From: "Buanes, Endre"
Sent: Thu, 9 Jan 2025 11:33:57 +0100
To: "Postmottak planogbygg" <postmottak.planogbygg@bergen.kommune.no>
Subject: PLAN-2022/24850. Delfelt S19 og S20, Mindemyren. Merknader fra barn og unges representant.

Bergen Vanns uttalelse vedr. planforslag til offentlig ettersyn. Gnr 159 bnr 81 mfl., Mindemyren delfelt S19 og S20, plan-ID 71140000

Uttalelse til planforslag til offentlig ettersyn. Reguleringsplan for eiendom 4601.159.81. mfl. - delfelt S19 og S20 - Mindemyren. PlanID 71140000

Kommentar fra LUKS til planforslag:
Årstad. Gnr. 159, BNR. 81 mfl., delfelt S19 og S20, Mindemyren arealplan-ID 71140000

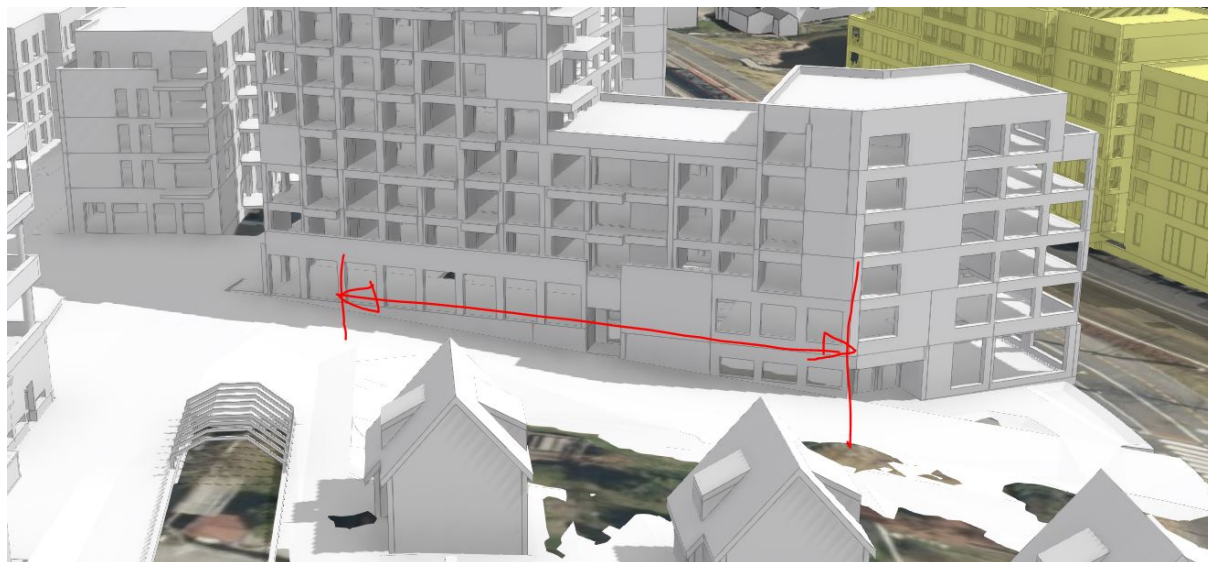
Fabrikkallmenningen, o_TO1, bør fungere som en helhetlig og samlet offentlig akse med en tydelig identitet, som fortrinnsvis knytter seg til jernbanehistorien. Slik formgivingen i illustrasjonsplanen illustrerer, er allmenningen i prinsippet redusert fra 19m til 6 m sør for torgflaten. Forholdet mellom uteoppholdsareal f_UTE3 og o_TO1 er utydelig og utflytende. Store deler av allmenningen fremstår som del av «Funksjonærhagen», og det kan synes

som at jernbanelinjene ligger skjult bak en vegetasjonsbuffer, som vi mener bidrar til å smalne og privatisere allmenningen. Jernbanelinjene bør i større grad innlemmes og fremheves som et viktig identitetsskapende element på allmenningen, og ikke som del av et fellesareal.

I forhold til nordre del av allmenningen stilles det spørsmål ved grepet med å etablere en sammenhengende struktur midt i byrommet, slik det er vist i illustrasjonsplanen. Etter vår vurdering vil denne dele allmenningen i to, og lage en barriere som hindrer flyt mellom bebyggelsen på østre og vestre side. Vi anbefaler at det i det videre planarbeidet ses på en oppdeling av strukturen for å tillate flere ulike bevegelsesmønstre i denne delen av allmenningen.

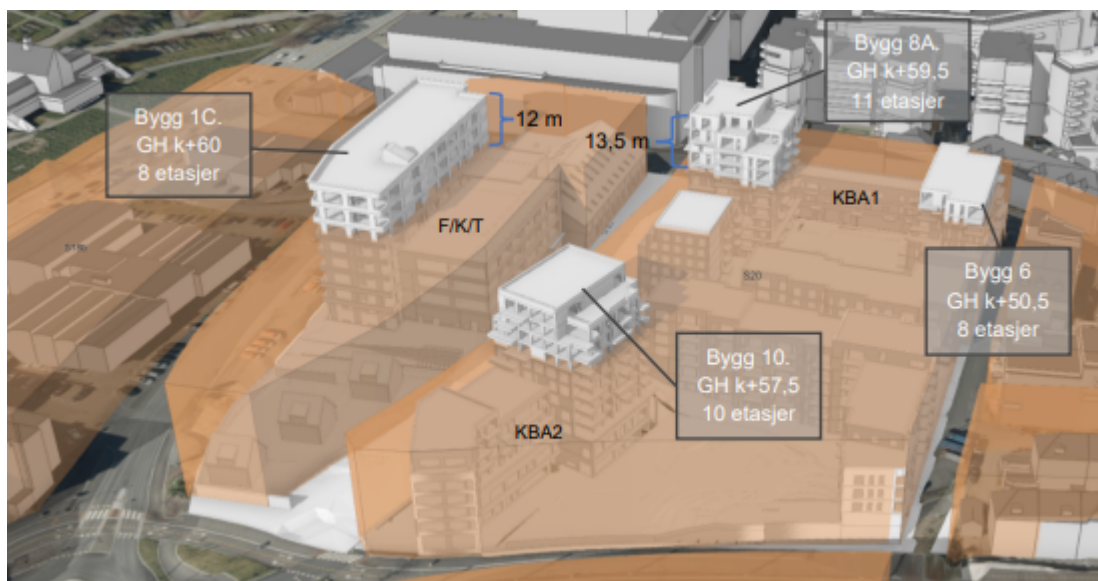
Rådet støtter planens hovedgrep om å organisere boligene i store kvartaler mot øst. Åpningen av kvartalet KBA2 mot sør vil gi et attraktivt uteareal for barnehagen og gi gode solforhold.

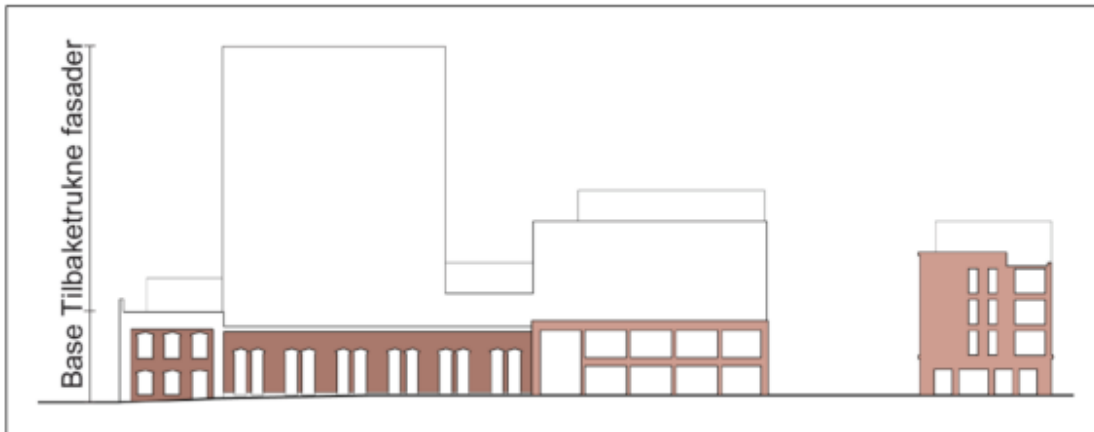
I henhold til byplanleggeren Camillo Sittes teorier om en bygrammatikk, er de viktigste bygningene i en by er dem som er for offentligheten, og de høyeste bygningene markerer et sted (område). På Kronstad fremstår Høgskolen på Vestlandet (HVL) som den bygningen av størst betydning i kraft av sin offentlige funksjon. Denne bygningen er ni etasjer høy. Etter Rådets vurdering er det derfor naturlig å la den være det høyeste på Kronstad, og la den være områdets tyngdepunkt (jmfør knutepunktfortetting).

Rådet stiller derfor som fagetaten spørsmål om det nødvendig med 10 etasjer i Bergensdalen, og anbefaler at man ser på kan man redusere høydene her. Dette også av hensyn til unødig generering av turbulens rundt høye bygninger, og tap av lys på utearealene. Når man setter sammen ulike typologier, høyhus som punkthus med 2- og 3-spennre, kan overgangen by på utfordringer når det gjelder å få tilstrekkelig med dagslys. Dette er en problemstilling som bør belyses med flere typologier i same bygningskropp.
